**Avis de la Mission régionale d'autorité environnementale
de la région Nouvelle-Aquitaine sur
le projet de parc éolien du Mirebalais dans la commune
de Thurageau (86)**

n°MRAe 2020APNA12

dossier P-2019-9235

Localisation du projet :	Commune de Thurageau (86)
Maître(s) d'ouvrage(s) :	Parc Eolien NORDEX 75 SAS
Avis émis à la demande de l'Autorité décisionnaire :	Préfet de la Vienne
En date du :	29 novembre 2019
Dans le cadre de la procédure d'autorisation :	Autorisation environnementale

Localisation du projet – extrait de de l'étude d'impact

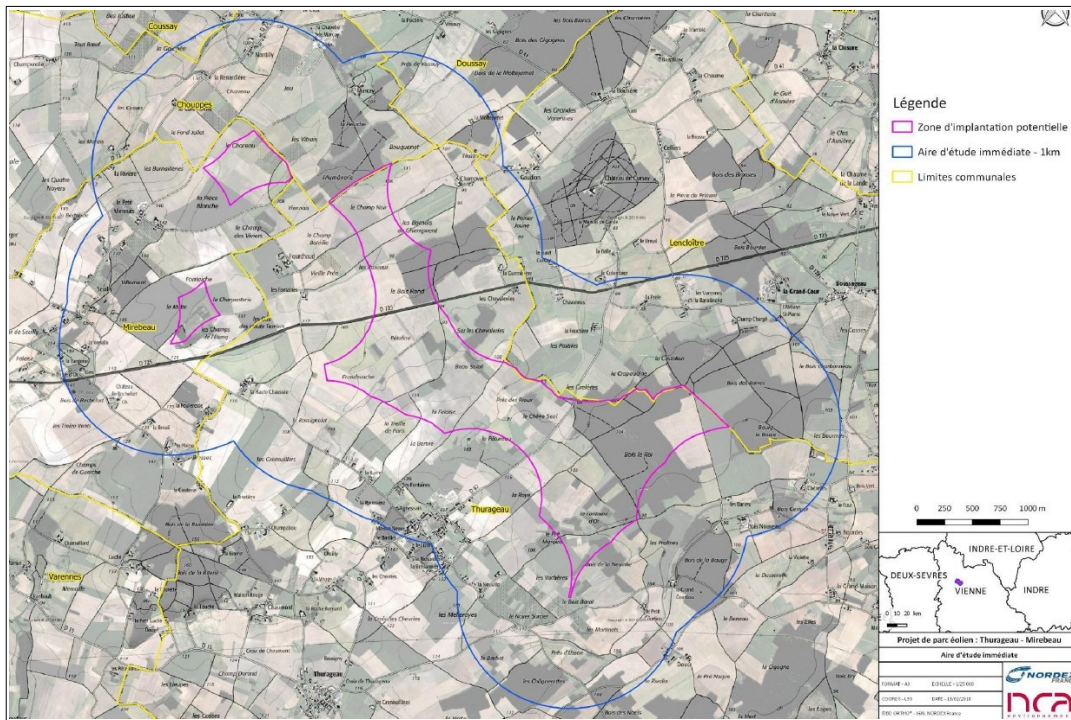
Le projet comprend plusieurs aménagements et constructions annexes (postes de livraison, pistes d'accès, plate-forme, liaisons électriques entre éoliennes). Il intègre également les opérations de raccordement électrique vers le poste source de Mirebeau, dont le tracé sur un linéaire de 13,2 km privilégie les emprises des voiries existantes (page 55 de l'étude d'impact).

Zone d'implantation potentielle (ZIP) et aire d'étude immédiate – extrait page 55 de l'étude d'impact

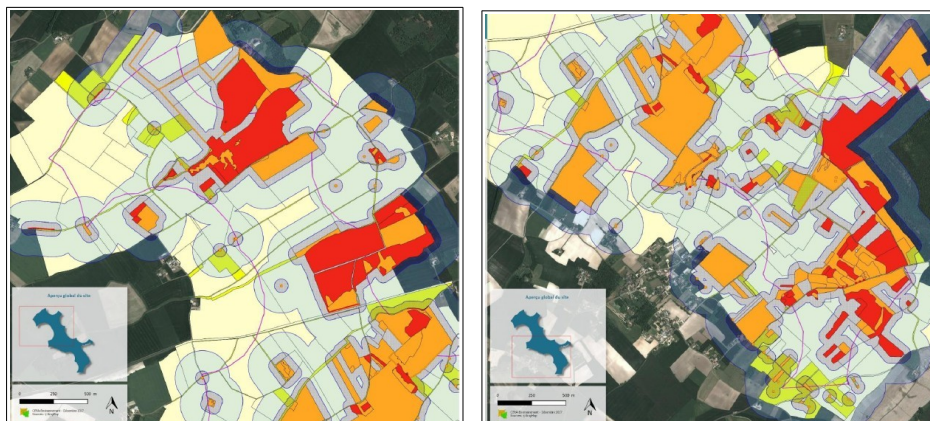
L'étude d'impact présente en page 34 le périmètre de l'aire d'étude immédiate ainsi que le périmètre de la zone d'implantation potentielle (ZIP) utilisés dans le cadre de l'analyse de l'état initial de l'environnement. Ces périmètres sont représentés sur la cartographie ci-après.

Cartographie des ZNIEFF (en vert clair et foncé) – extrait étude d'impact page 147

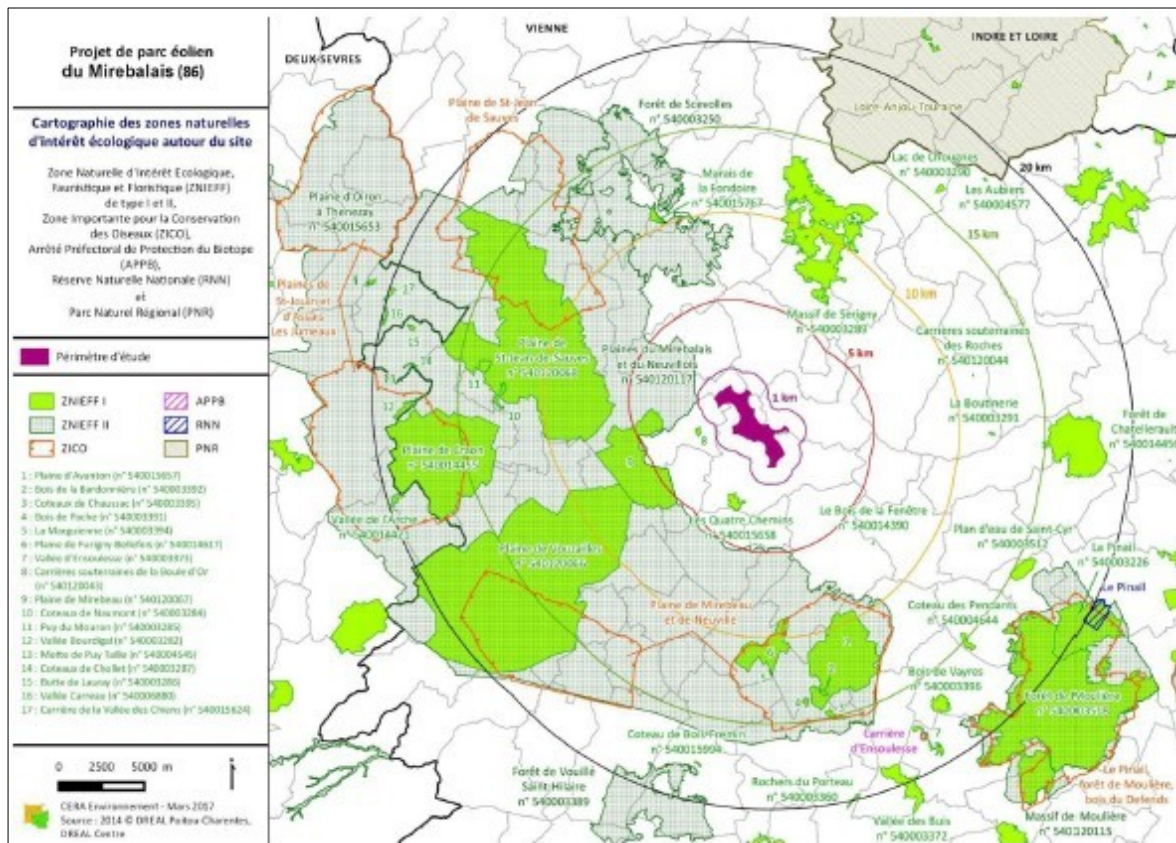
Le projet s'implante en dehors de tout périmètre d'inventaire ou de protection portant sur cette thématique. Il est toutefois à noter la présence de quatre sites Natura 2000 et de 43 Zones Naturelles d'Intérêt Écologique, Faunistique et Floristique (ZNIEFF) dans un rayon de 20 km autour du site d'implantation du projet.

Le site Natura 2000 *Plaines du Mirebalais et du Neuvilleois* est situé à moins d'un kilomètre à l'ouest. En lien avec les sites Natura 2000, plusieurs ZNIEFF présentent un intérêt significatif pour l'avifaune, en particulier pour l'Outarde canepetière et le Bruant ortolan. Les différentes ZNIEFF de plaines cultivées sont particulièrement intéressantes pour plusieurs autres oiseaux en période de nidification (Busards cendré et Saint-martin, Oedinème criard) et d'hivernage.

Localisation du patrimoine culturel et paysager – extrait étude d'impact page 78

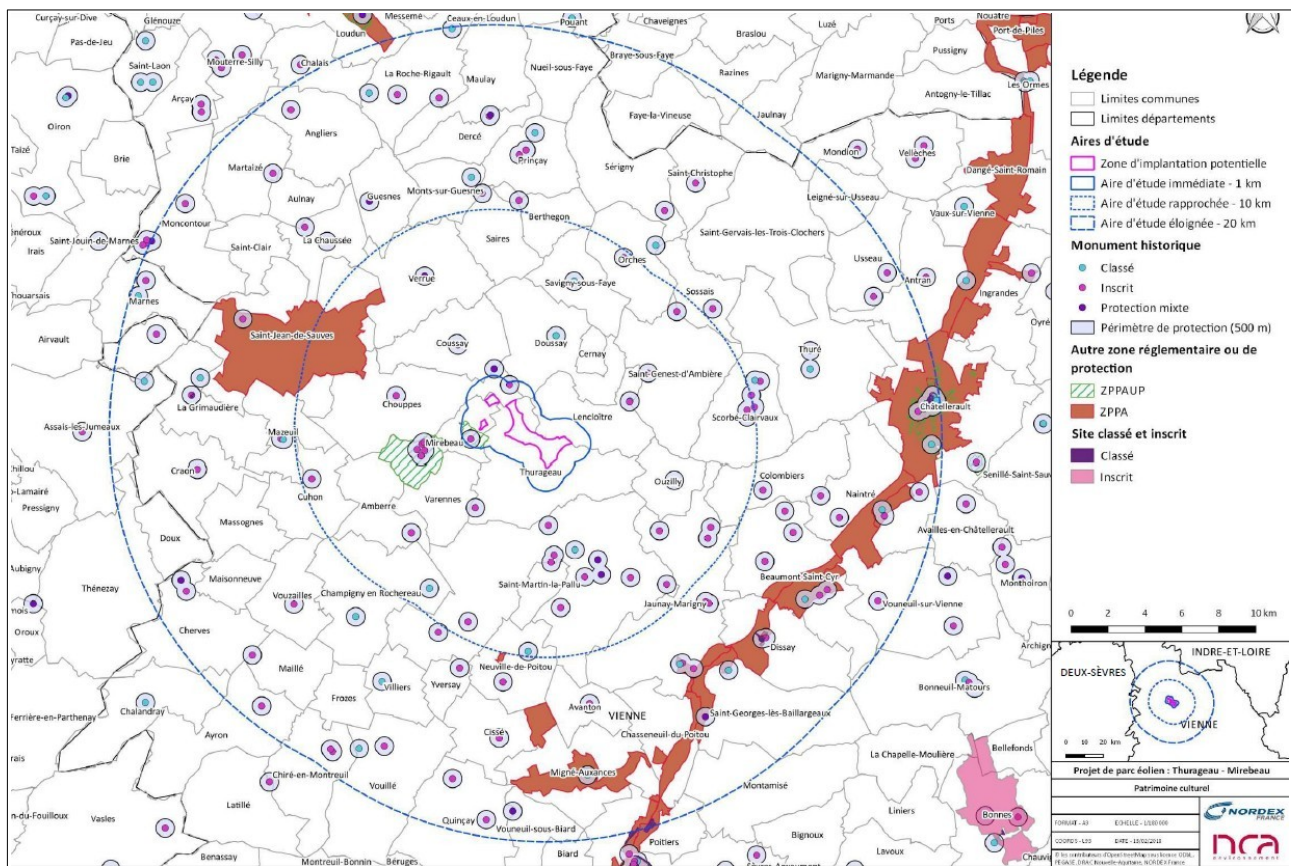
Le secteur d'étude est par ailleurs très riche en éléments du patrimoine. L'étude d'impact présente en page 78 une cartographie localisant les principaux monuments historiques, les sites inscrits et classés ainsi que les sites patrimoniaux remarquables (anciennes zones de protection du patrimoine architectural, urbain et paysager). Pour ces derniers, il est noté la présence du bourg de Mirabeau (à deux kilomètres de la ZIP) et du Château de Rochefort (à 730 m de la ZIP). Le château de Marçay, monument historique inscrit, est localisé à environ 800 m de la ZIP.

Au regard de la sensibilité patrimoniale du secteur d'étude, il y aurait lieu que le porteur de projet présente des implantations plus éloignées des sites à enjeux, voire se réinterroge sur la localisation de la zone d'implantation du projet.
